Svar på samrådsunderlag

Härmed avger Byalaget Näsåkers Samverkan synpunkter på EON's samrådsunderlag avseende nybyggnation av 40kV kraftledning mellan Näsåker och Edsele i Sollefteå kommun, Västernorrlands län, daterat sept. 2022.

Yttrande angående föreslagen dragning ny 40 kV ledning Edsele - Näsåker

SKOGSKARTA

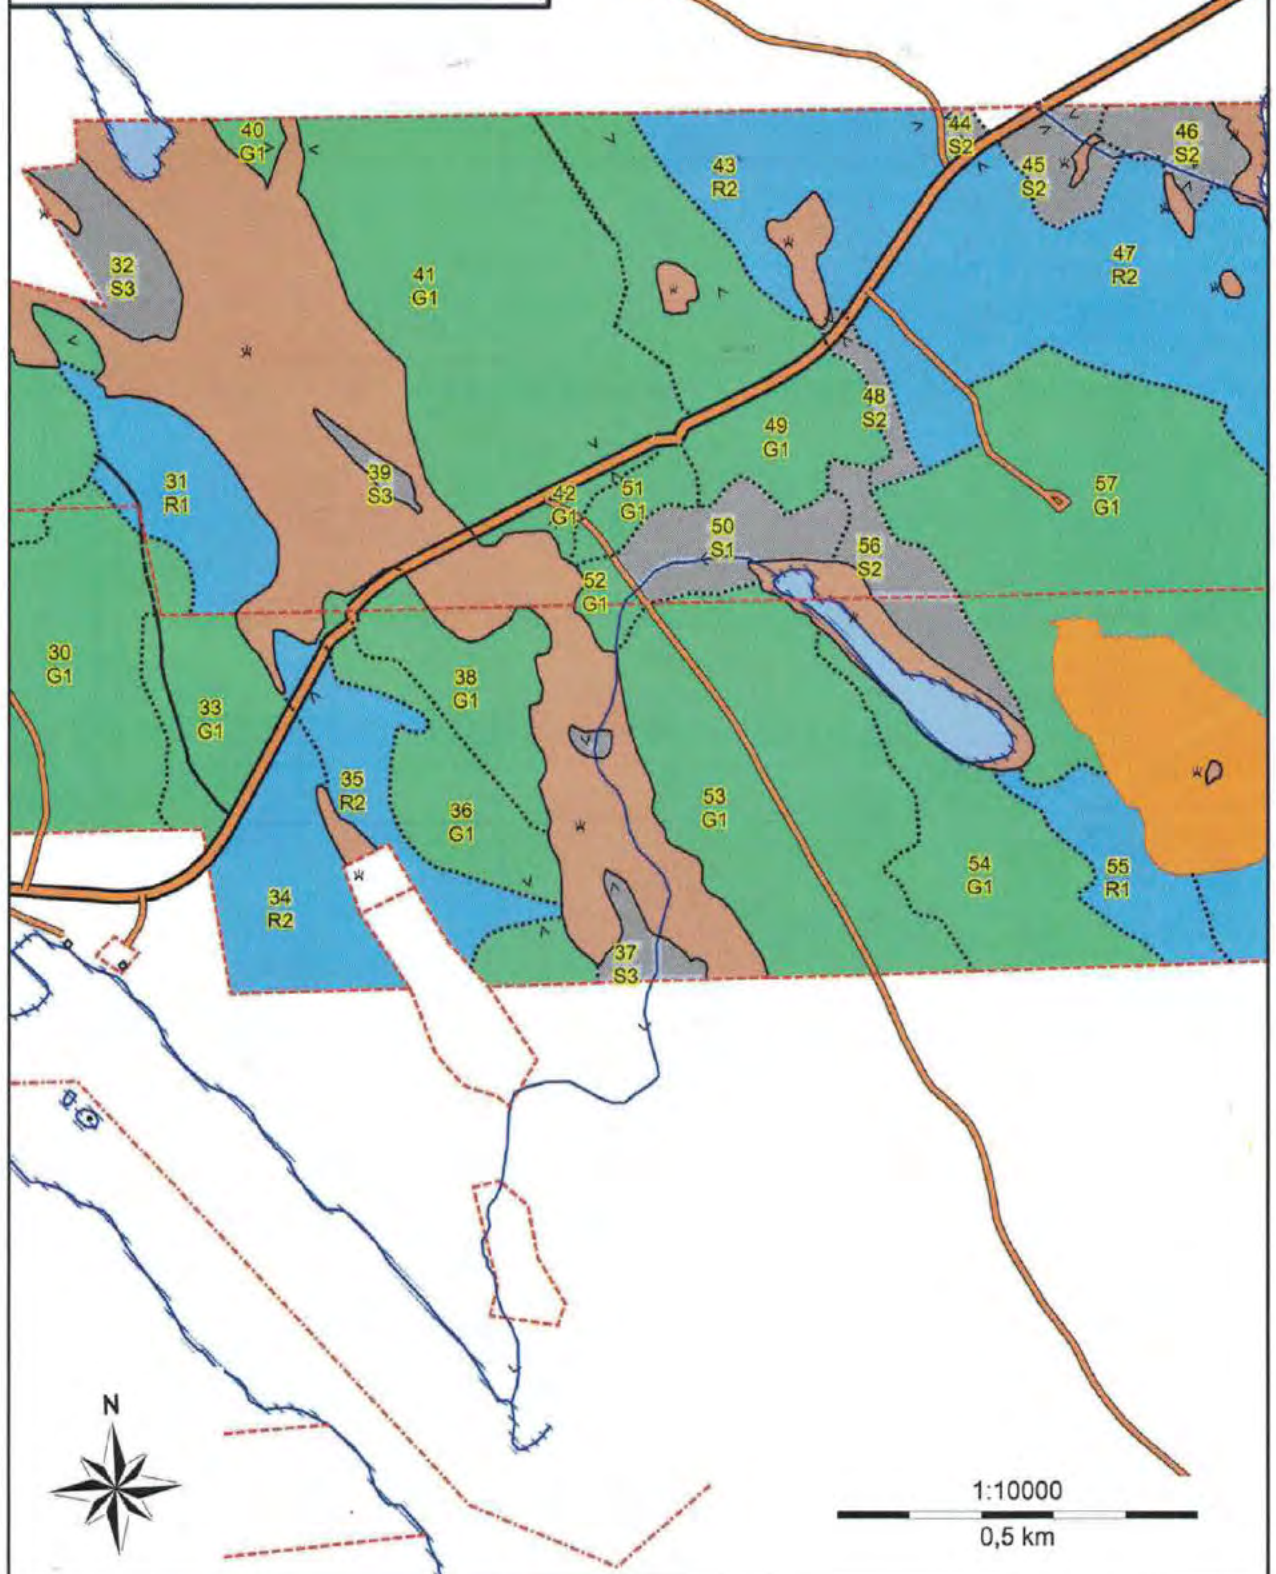
Det av er angivna alternativ "V1" kommer som ni kan se på bifogad SBPL-karta att dras genom R2 – G1 bestånd, alla nyligen åtgärdade och i ålder mellan 12 – 55 år. Sträckan över våra fastigheter skulle bli ca 1 km över produktiv mark, dvs nyss uppräknade bestånd, vilket ger ett intrång om initialt ca 3 ha, men tänkt dragning skulle då utöver 30 m bred kalhuggen gata, genom tork- och stormskador sannolikt ytterligare bredda denna och skada dessa välskötta bestånd i sin mest produktiva ålder ytterligare. Summan areal produktiv mark vi skulle måsta avstå hamnar sannolikt betydligt över 4 ha.

- EON avstår ledningsdragning enligt förslag "V1".
- EON utreder i detalj andra sydligare alternativ där det alternativ med kortast sträcka över produktiv skogsmark bör vara att föredraga.

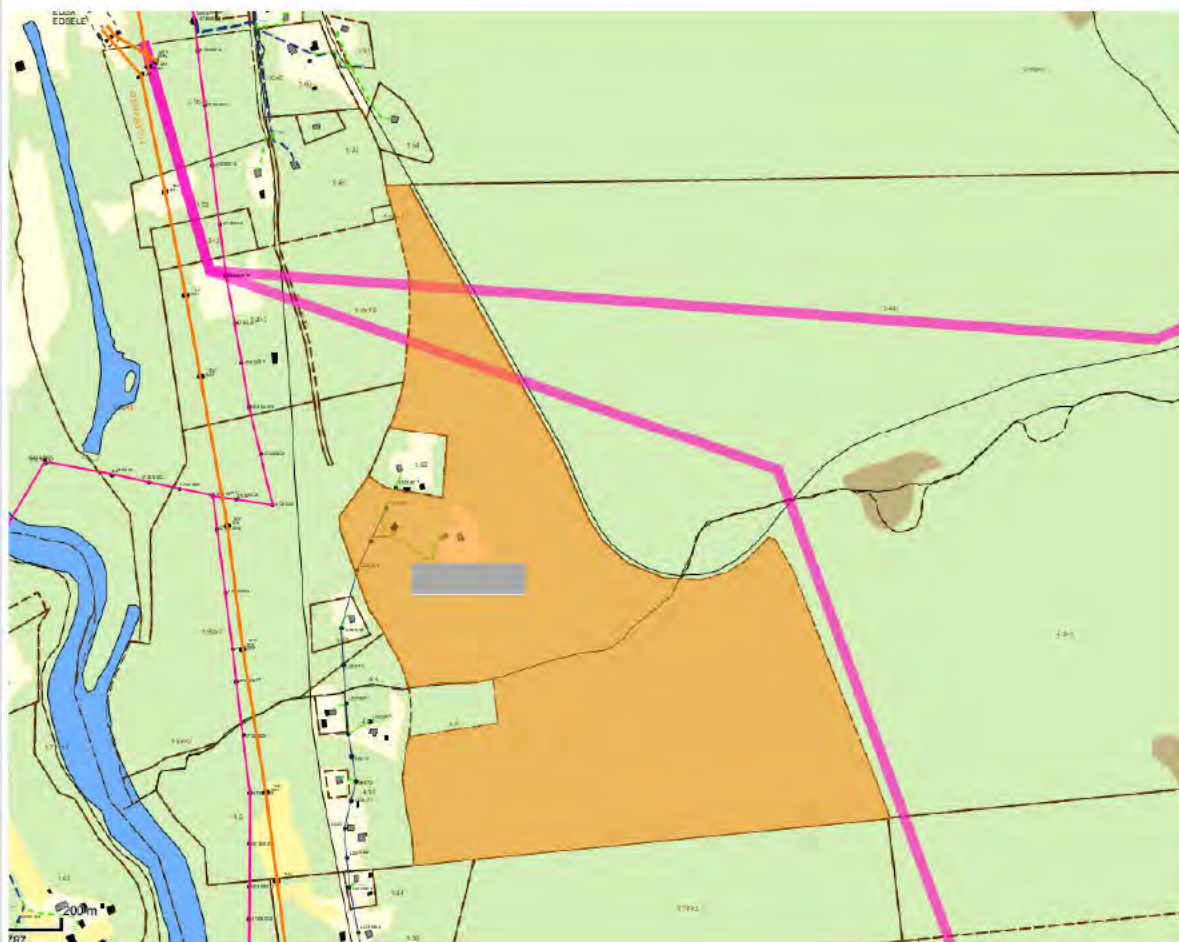
Hej,
I princip tycker vi att det bör vara nedgrävd ledning genom byn och att den ska gå upp till luftledning på andra sidan Näsäkersvägen. Om det inte är ett genomförbart alternativ så anser vi att alternativ V1 är acceptabelt. V2 avgränsar för stor del av vårt skifte.

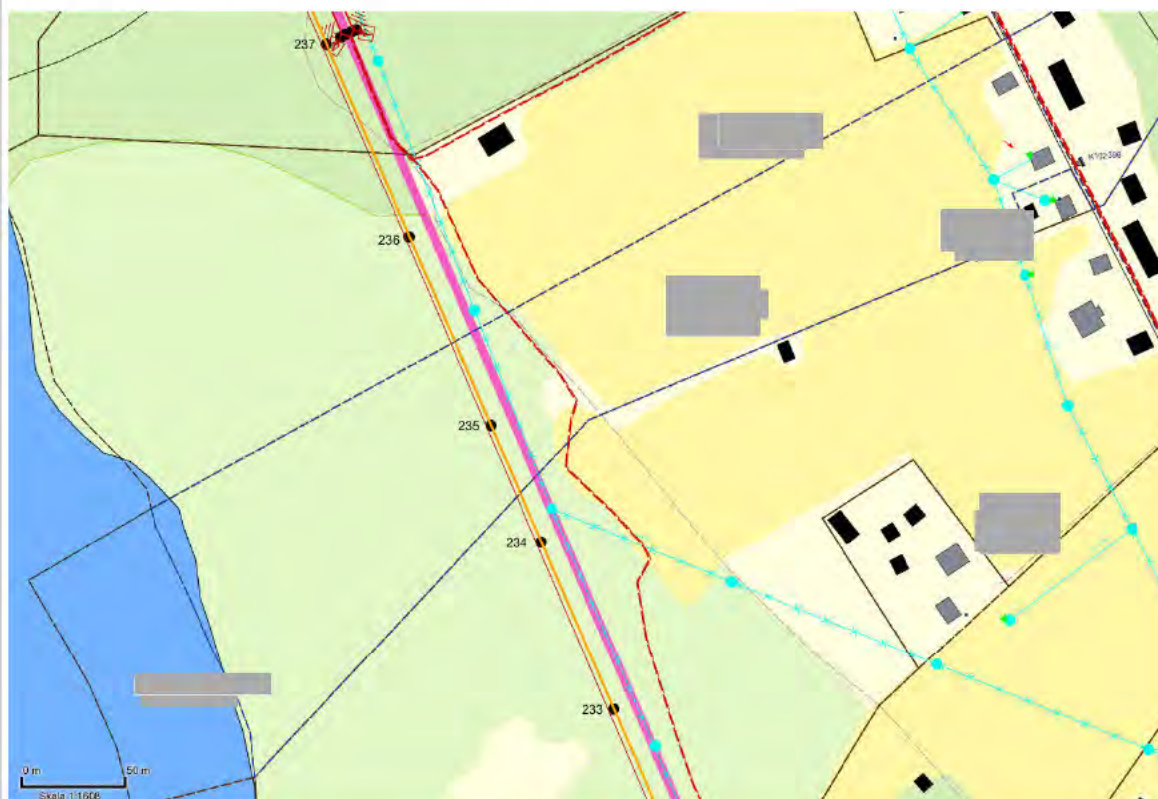
De turkosa linjer som är kryssade i kartan nedan är planlagda att raderas eller har redan raserats.

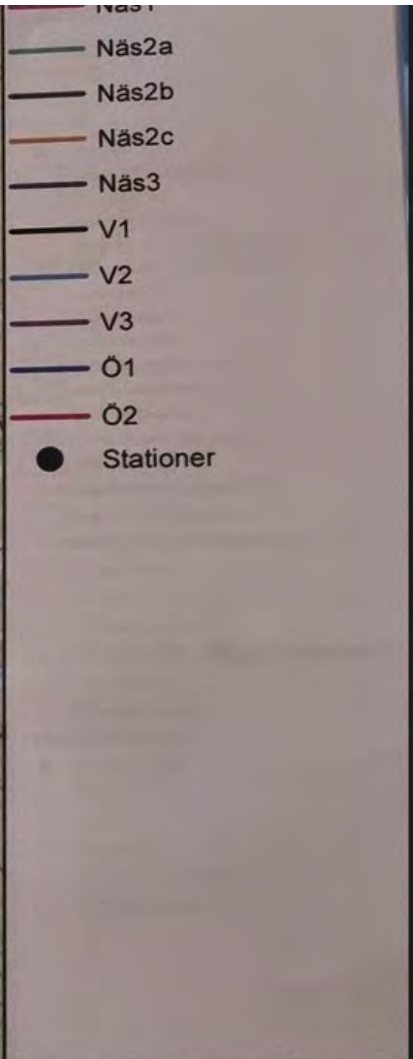
Så jag hoppas ni kan överväga att gå i samma gata som den ni gjorde ifjol.

Vi har påbörjat 2 nya villor på nipkanten med som skulle få ledningen precis framför fastigheten vilket inte är så kul heller=)

Vidare så förslår jag att ni funderar att gå Ö2 och V1 för att gå vidare till Edsele.
